VERMERK

Platzgestaltung "Wilhelm-Spies-Haus", Mainz -Laubenheim

Platzgestaltung, Ämterkoordinierung

07.09.2016

SWMN_Bestand_LAU_Wilhelm-Leuschner-Str_M250_A3.pdf

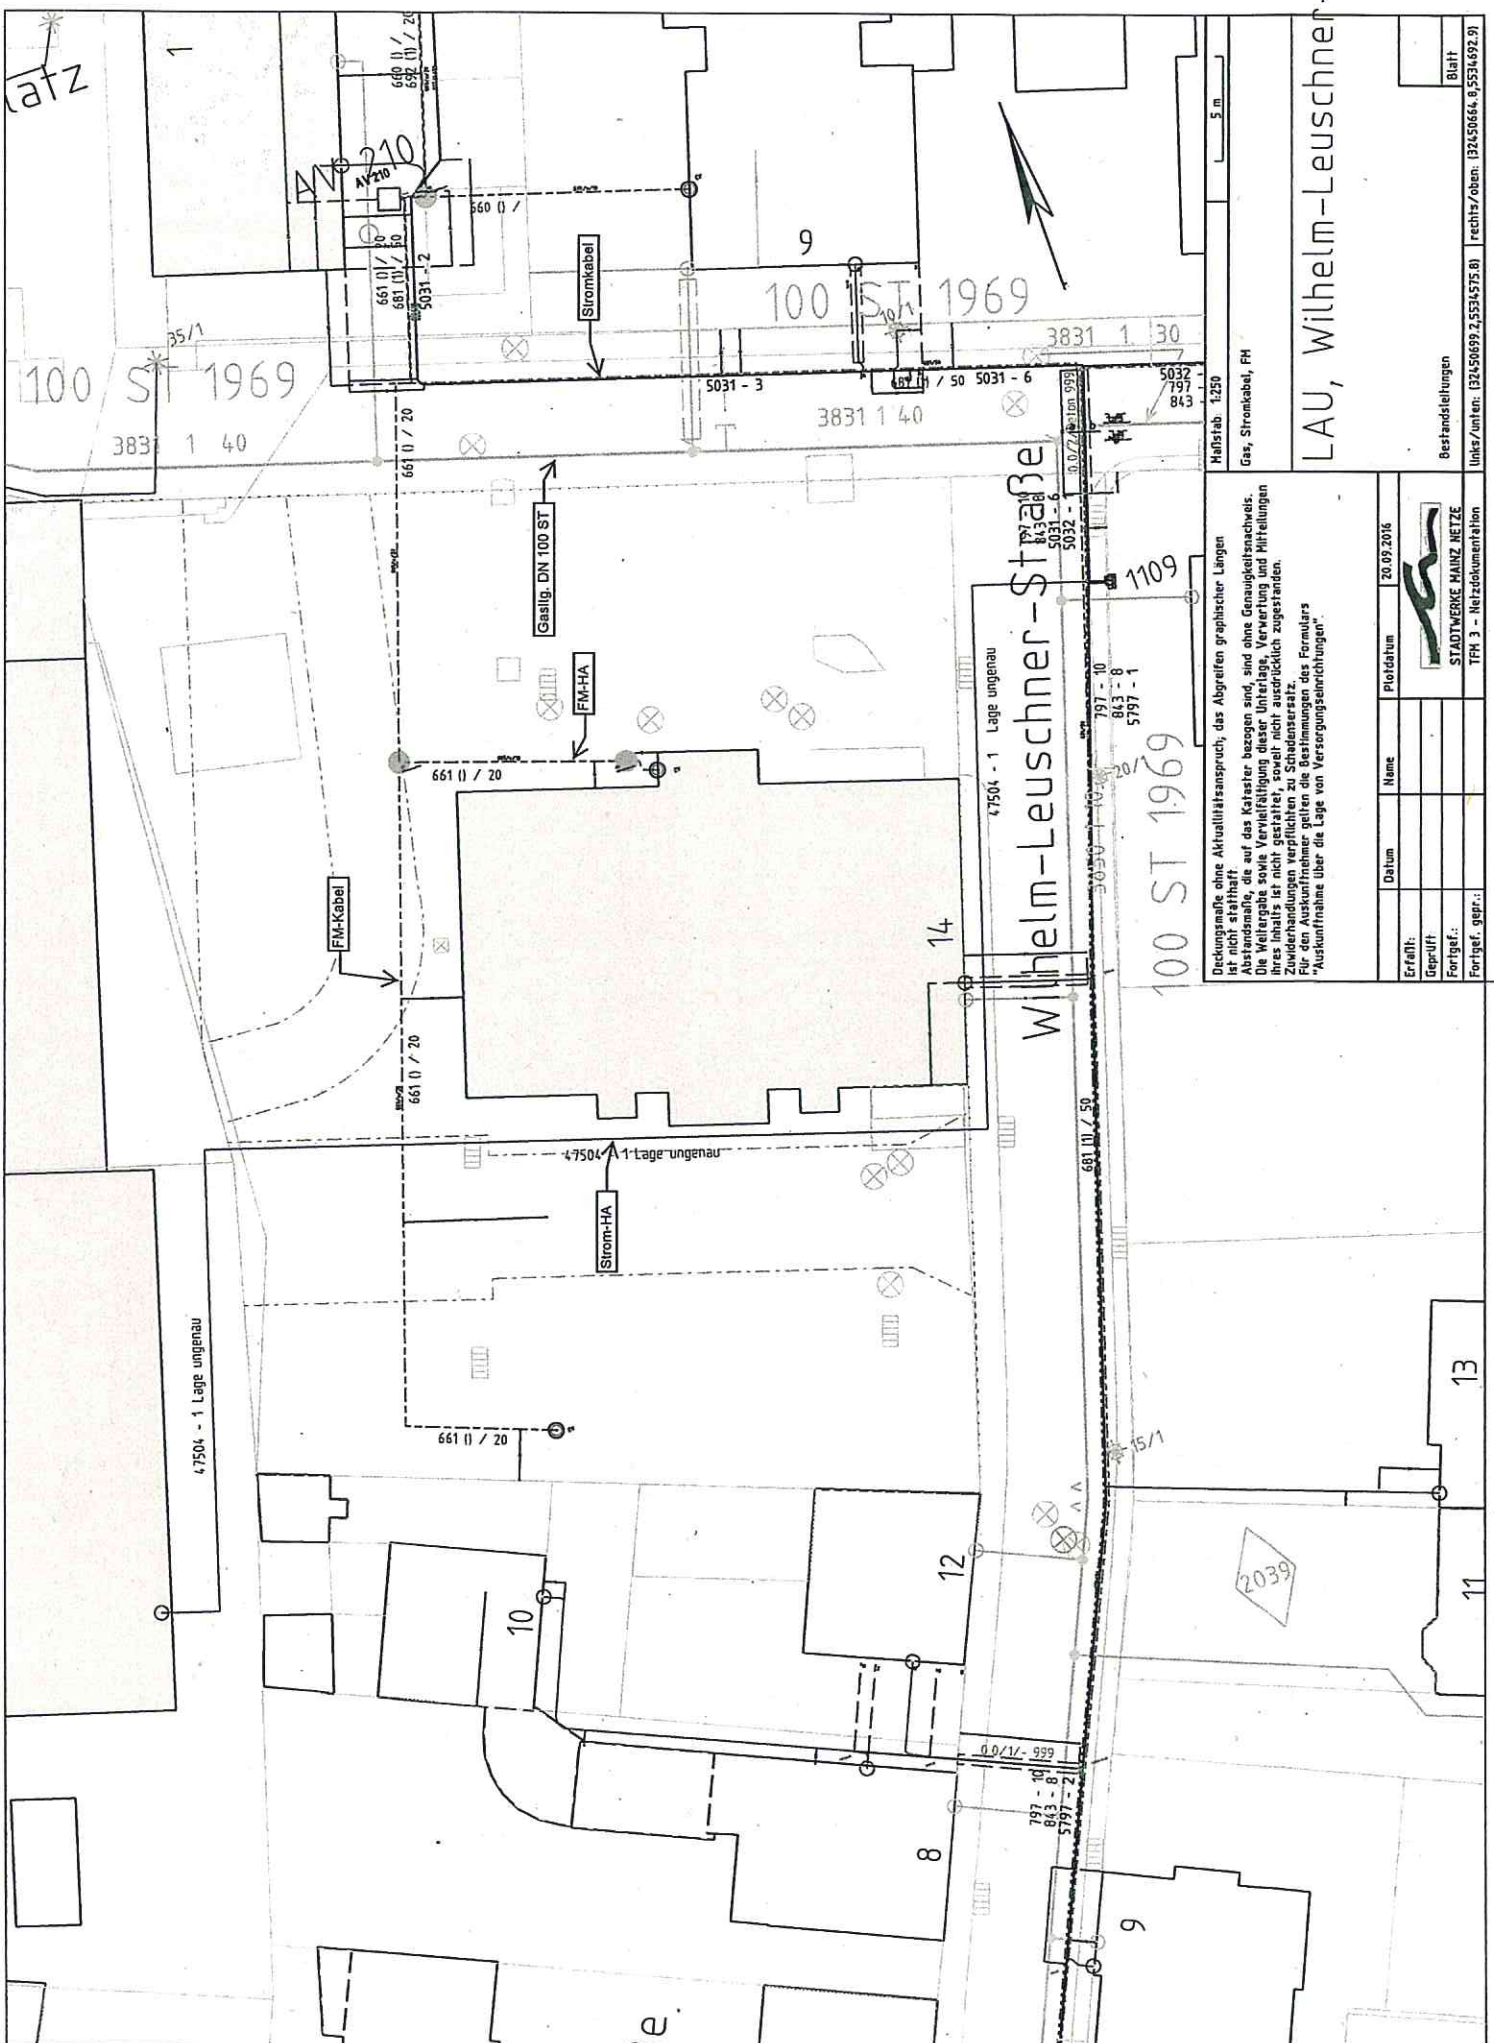
Südlich des Gebäudes verlaufen die Hausanschlussleitungen zur Kita (SWM,Tel., WVR), welche nicht gefährdet, d.h. überpflanzt werden dürfen. Laut der vorgelegten Planung müsste der Abstand ausreichen, eventuell ist ein Wurzelschutz vorzusehen.

Bei der Verortung der Bänke ist darauf zu achten, dass der Abstand zur Gasleitung (DN 100 - in Verlängerung der Möhnstraße) mindestens 1,0 m beträgt.

Das dargestellte Fernmeldekabel scheint die Anbindung an die Container-Standorte zu sein, welche zukünftig nicht mehr benötigt wird (Rücksprache mit SWM).
